Boletim técnico nº 13
Data: 24/08/2022
MODIFICAÇÃO DOS REGISTROS DE VAZÃO DOS COZEDORES DE MASSA E BANHO MARIA LINHA AMÉRICA

A Tramontina visando sempre aperfeiçoar seus produtos vem por meio deste Boletim Técnico comunicar a rede de assistência técnica de Cozinhas Profissionais que houve alteração nos registros de vazão dos cozedores de massa e Banho Maria

3. Mudanças aplicadas

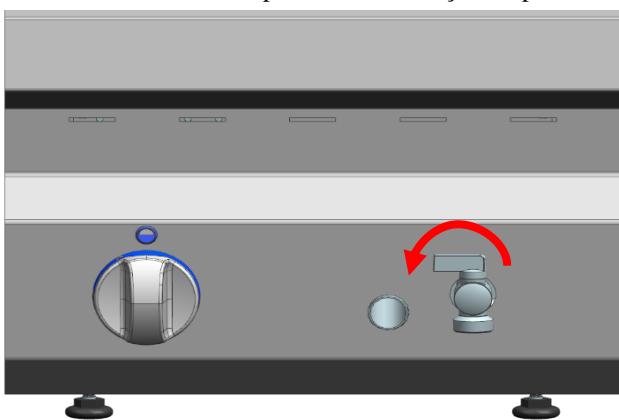
Os equipamentos com número de série até as datas citadas abaixo utilizavam o registro 67351/906, conforme figura 1:

Figura 1- Registro descontinuado (Ref.:67351/906)

Após o número de série acima a Tramontina Farroupilha passou a utilizar um novo registro, conforme figura 2:

Figura 2 - Registro atual (Ref.:67161/900)

PARA MONTAGEM DO REGISTRO 67161/900 É NECESSÁRIO USO DE UMA BUCHA DE REDUÇÃO PARALELA, MENCIONADA NO PROCEDIMENTO DE MONTAGEM A SEGUIR:

NOTA - Este novo registro (67161/900) foi inserido nos equipamentos a partir do número de série abaixo:

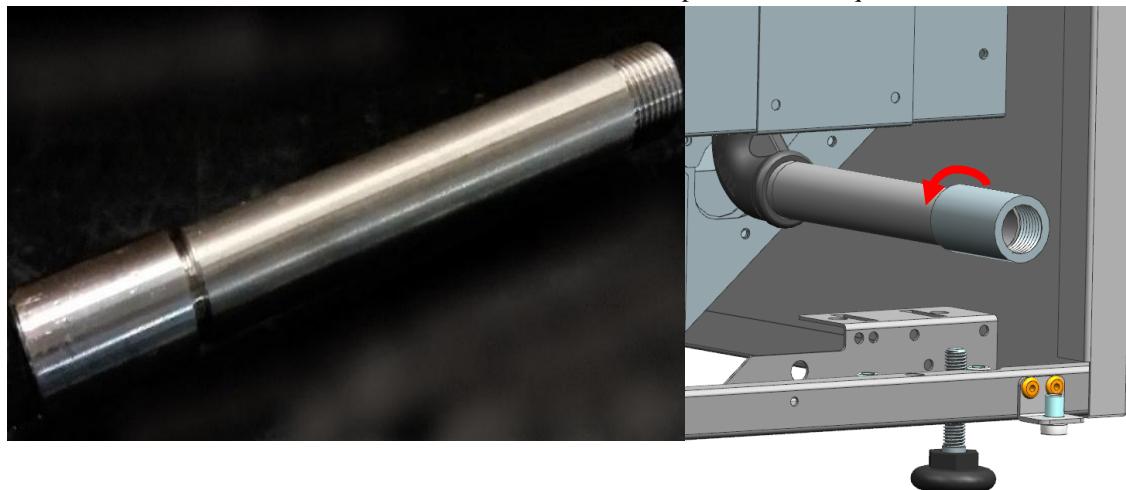
- Desenroscar o registro descontinuado **67351/906** girando no sentido anti-horário
- Retirar o manípulo da válvula de regulagem de temperatura
- Desenroscar os 2 parafusos de fixação do painel frontal, localizados na parte inferior do painel

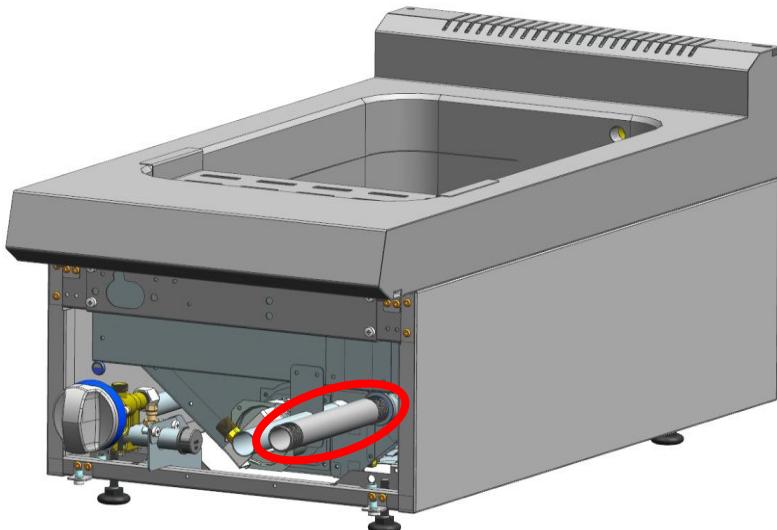
- Remover o painel frontal do equipamento
- Remover o tubo e luva em inox do cotovelo do dreno do compartimento de aquecimento

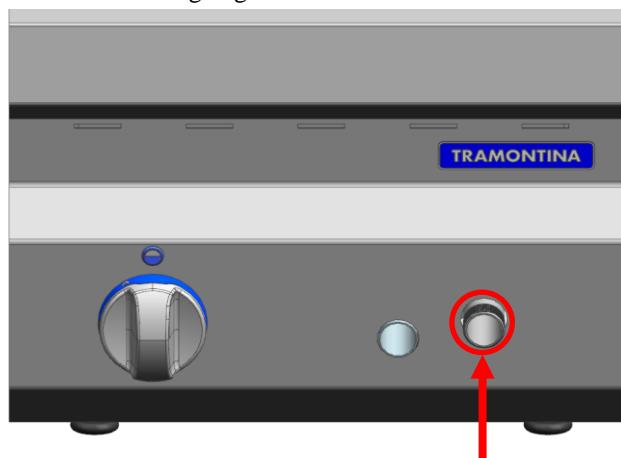
- Rosquear o tubo em inox com 185 mm do conjunto **67351/913** no cotovelo do dreno do compartimento de aquecimento

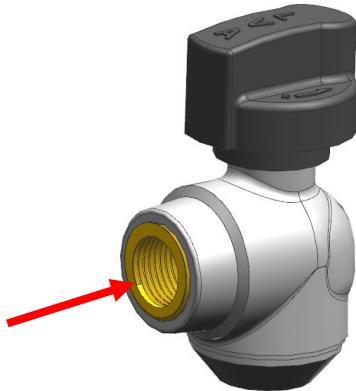
- Encaixar o painel frontal no tubo de escoamento do compartimento de aquecimento
- Regular tubo de acendimento piloto com a furação do painel
- Acertar direcionamento do tubo de acendimento com o bloco piloto
- Encaixar manípulo na válvula de regulagem

- Certificar-se que a bucha de redução paralela esteja fixada e selada no registro **67161/900**
- Rosquear registro **67161/900** no tubo em inox de 185mm do conjunto **67351/913**
